**Smålandsstenars vårdcentral, filial Reftele**  
**Skedesvägen 8, 333 75 Reftele, Sverige**

Inventering: 2020-01-23 (Vårdcentral)

Vald inventeringsnivå: Standard plus

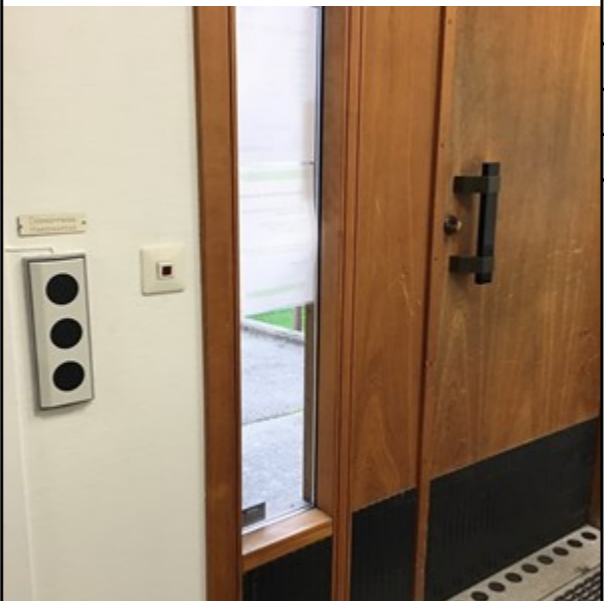
<p>Ingång / Yttre dörr / Yttre slagdörr / Öppnande av dörr / Öppnande av dörr utifrån</p>	<p>Automatiskt öppnande med sensor</p>	<p>Passagetid</p>	<p>15 s</p>

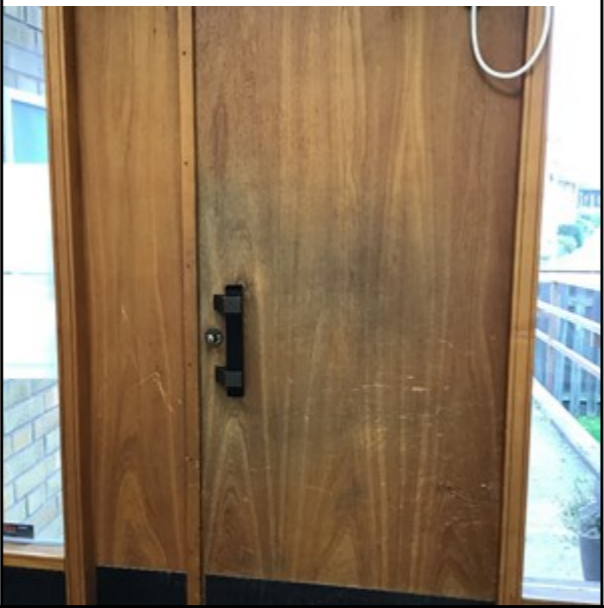
Ingång / Yttre dörr / Yttre slagdörr / Öppnande av dörr / Öppnande av dörr inifrån	Dörröppnare innanför dörr	Höjd på dörröppnarens undre kant	87	cm	
		Höjd på dörröppnarens övre kant	113	cm	
		Dörröppnarens placering från hinder	155	cm	
		Ljushetskontrast (exakt mått)	0,40	NCS	
		Dörröppnarens ljushetskontrast	bra		
		Passagetid	15	s	
Ingång / Yttre dörr / Yttre slagdörr / Dörrautomatik	Säkerhetssensor när dörren öppnas	Säkerhetssensor vid öppnande	nej		<p><b>Information om BBR:s byggregler:</b>  Automatiskt öppnad dörr ska förses med sensor då det innebär risk för att komma i kläm när dörren stängs eller få dörren på sig när den öppnas.</p> <p><b>Anmärkning:</b>  Säkerhetssensor finns varken vid öppnande eller stängning av dörr.</p>
	Säkerhetssensor när dörren stängs	Säkerhetssensor vid stängning	nej		<p><b>Information om BBR:s byggregler:</b>  Automatiskt öppnad dörr ska förses med sensor då det innebär risk för att komma i kläm när dörren stängs eller få dörren på sig när den öppnas.</p> <p><b>Anmärkning:</b>  Säkerhetssensor finns varken vid öppnande eller stängning av dörr.</p>

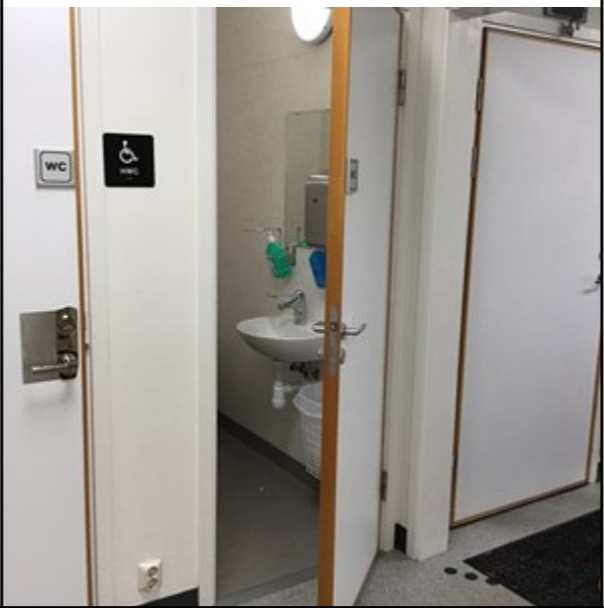
Toalett inomhus / Skylt		Höjd underkant	145	cm	
		Höjd överkant	153	cm	
		Textstorlek (versaler)	30	mm	
		Text i relief	nej		<b>Information om BBR:s byggregler:</b> Toaletter ska vara tydligt skyltade och skylten ska kunna ses och läsas av alla.  <b>Anmärkning:</b> Skylten är inte tillgängligt utformad (text, taktil, punkt och grafisk symbol)
		Punktskrift	nej		
		Grafisk symbol	inte kännbar		
		Ljushetskontrast (exakt mått)	0,80	NCS	
		Ljushetskontrast mot bakgrund	bra		
		Placerad på vägg på samma sida som handtaget	nej		<b>Information om BBR:s byggregler:</b> Skylt ska placeras vid sida av dörr på samma sida som dörrhandtaget för att undvika att dörren öppnas mot någon som läser skylten på nära håll eller med fingrarna.  <b>Anmärkning:</b> Skylten är placerad på bra höjd men på dörren.

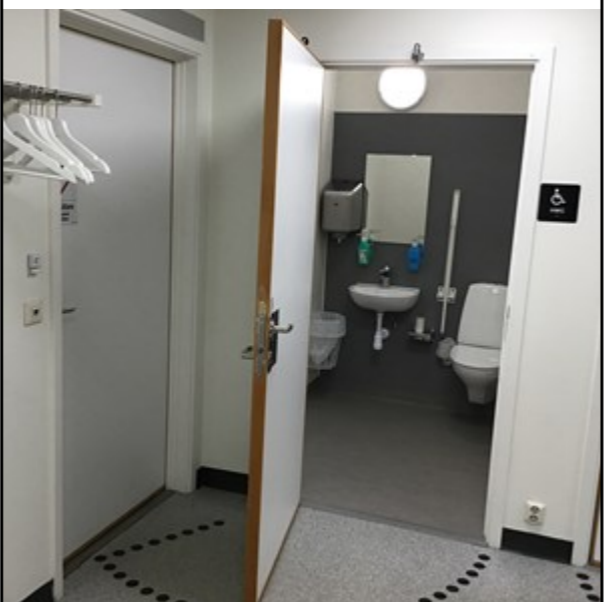
Stor toalett inomhus	Klädkrok	Höjd	155 cm	<p><b>Information om BBR:s byggregler:</b>          Klädkrok på toaletten ska vara på lämplig höjd (80 cm) för personer som förflyttar sig med rullstol eller för barn. Lämpligt avstånd från hörn eller hinder är 70 cm.</p> <p><b>Anmärkning:</b>          Kroken sitter för högt och för nära hörn.</p>
Stor toalett inomhus / Skylt	Skylt med text 	Avstånd från hörn Höjd underkant Höjd överkant Textstorlek (versaler) Text i relief Punktskrift Grafisk symbol Ljushetskontrast (exakt mått) Ljushetskontrast mot bakgrund Placerad på vägg på samma sida som handtaget	50 cm 145 cm 158 cm 16 mm ja ja kännbar 0,80 NCS bra ja

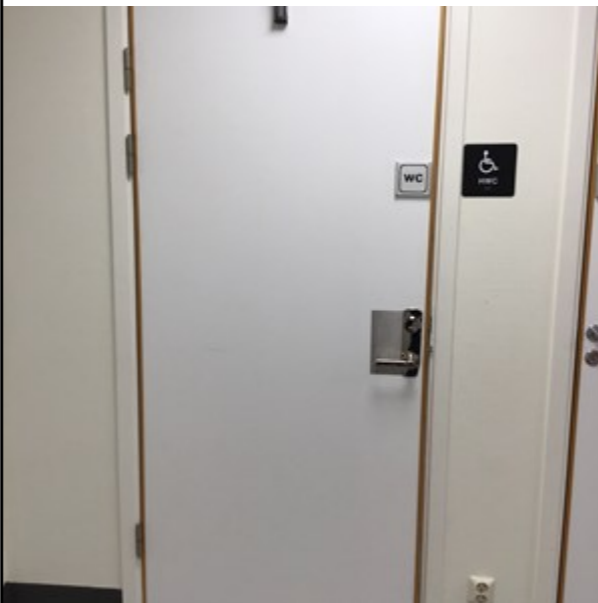
Stor toalett inomhus / Dörr / Slagdörr	Yta framför dörr 	Längd Bredd	300 cm 265 cm	
Stor toalett inomhus / Dörr / Slagdörr / Dörren utifrån	Dörrbredd 	Dörröppningens fria bredd	86 cm

Stor toalett inomhus / Dörr / Slagdörr / Dörren utifrån / Kontrast	Dörrblad mot vägg	Ljushetskontrast dörrblad mot vägg (exakt mått)	0	NCS	<b>Information om BBR:s byggregler:</b> Dörrar och passageöppningar ska vara lätta att upptäcka. Öppningen ska ha en 5 cm bred markering på tre av dörröppningens sidor med ljushetskontrast (0,40 NCS) mot intilliggande yta.  <b>Anmärkning:</b> Öppning saknar kontrast från utsidan.

Upptäckbar	Dörren är lätt att upptäcka	nej		
Stor toalett inomhus / Dörr / Slagdörr / Dörren utifrån / Kontrast / Markering runt dörröppning	Markeringens bredd	Bredd	50	mm	
	Markering mot dörrblad	Ljushetskontrast markering mot dörrblad (exakt mått)	0	NCS	
	Markering mot omgivande yta	Ljushetskontrast markering mot omgivande yta (exakt mått)	0	NCS	
Stor toalett inomhus / Dörr / Slagdörr / Öppnande av dörr / Öppnande av dörr utifrån	Dörren öppnas endast manuellt	Dörrhandtagets avstånd till närmaste hinder	130	cm	
		Dörrstängare eller tung dörr	finns inte		
Stor toalett inomhus / Dörr / Slagdörr / Öppnande av dörr / Öppnande av dörr inifrån	Dörren öppnas endast manuellt	Dörrhandtagets avstånd till närmaste hinder	35	cm	<b>Information om BBR:s byggregler:</b> Dörrhandtag och låsvred ska vara lätta att nå. De ska vara placerade minst 70 cm men gärna 1 meter från hörn eller annat hinder på både in- och utsidan av dörren.  <b>Anmärkning:</b> Dörrhandtaget och låsvredet är placerat för nära hörnet på insidan.

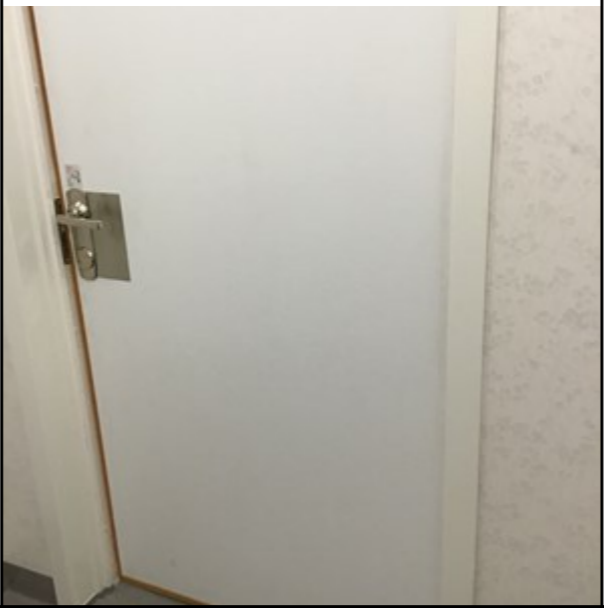
Stor toalett inomhus / Dörr / Slagdörr / Dörren inifrån / Kontrast inifrån	Dörrblad mot vägg 	Ljushetskontrast dörrblad mot vägg (exakt mått)	0 NCS	<b>Information om BBR:s byggregler:</b> Dörrar och passageöppningar ska vara lätta att upptäcka. Öppningen ska ha en 5 cm bred markering på tre av dörröppningens sidor med ljushetskontrast (0,40 NCS) mot intilliggande yta.  <b>Anmärkning:</b> Öppning saknar kontrast från insidan.
Stor toalett inomhus / Dörr / Slagdörr / Dörren inifrån / Kontrast inifrån / Markering runt dörröppning	Markeringens bredd	Bredd	50 mm	
	Markering mot dörrblad	Ljushetskontrast markering mot dörrblad (exakt mått)	0 NCS	
	Markering mot omgivande yta	Ljushetskontrast markering mot omgivande yta (exakt mått)	0 NCS	
Stor toalett inomhus / Dörr / Slagdörr / Dörren inifrån	Dörrlås	Engreppslås	ja

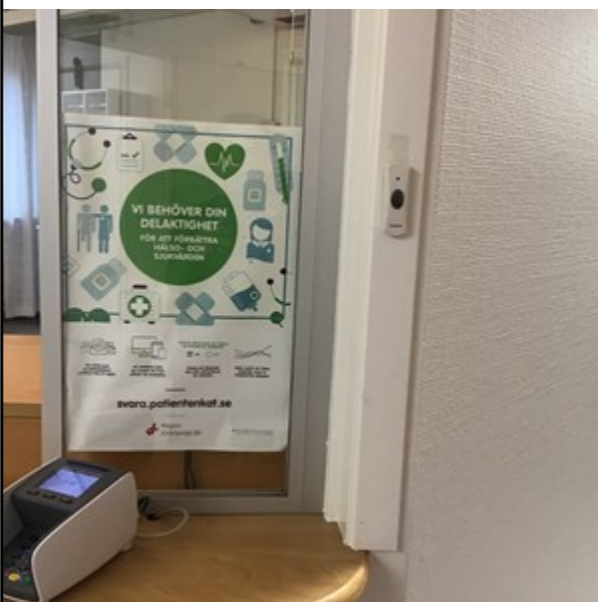
Receptionshall / Reception	Allmänt	Käpphållare	nej		
		Belysning av disk bedöms som	bländfri (S)		
		Ljudmiljö bedöms som	lätt att uppfatta tal, störande bakgrundsljud förekommer (S)		
		Läppläsning möjlig	ja (S)		
		Hörslina vid disk	nej		<p><b>Information om BBR:s byggregler:</b>  Receptionen ska vara utrustad med hörslina s.k. receptionsslinga. Tydlig skylt ska informera om att teleslinga finns.</p> <p><b>Anmärkning:</b>  Receptionsslinga saknas.</p>
Receptionshall / Reception / Sittplats	Utformning	Sitthöjd		46	cm
		Ryggstöd	ja		
		Stadig	ja (S)		
		Plats för fötter under sittytan vid uppresning	ja (S)		
	Armstöd	Höjd		69	cm
		När förbi sittplatsens framkant	nej		
		Armstöd på båda sidor för uppresning	ja
